Αλλαγή σχεδιασμού στην αντλία κενού 7.24808.02.0 PIERBURG

Κατασκευαστής οχήματος: FORD TRANSIT (FAA_,FD_)

Κινητήρες : 2.4 TDCi

ΚΙ: 107261

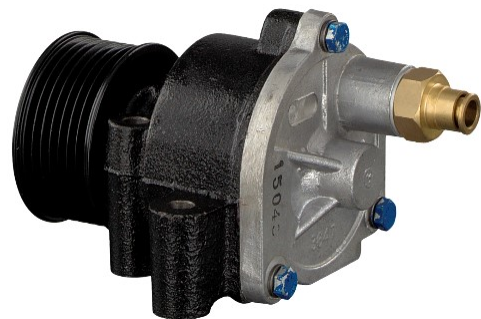
Ο σχεδιασμός της αντλίας 7.24808.02.0 έχει αναθεωρηθεί και διαφέρει από την αντίστοιχη που είναι τοποθετημένη στο αυτοκίνητο.

Το σώμα πλέον είναι από μαντέμι και σε μαύρο χρώμα σε αντίθεση με την προηγούμενη που ήταν όλη αλουμινένια.

Οι αλλαγές αυτές δεν έχουν καμία επίπτωση στη λειτουργία του ανταλλακτικού
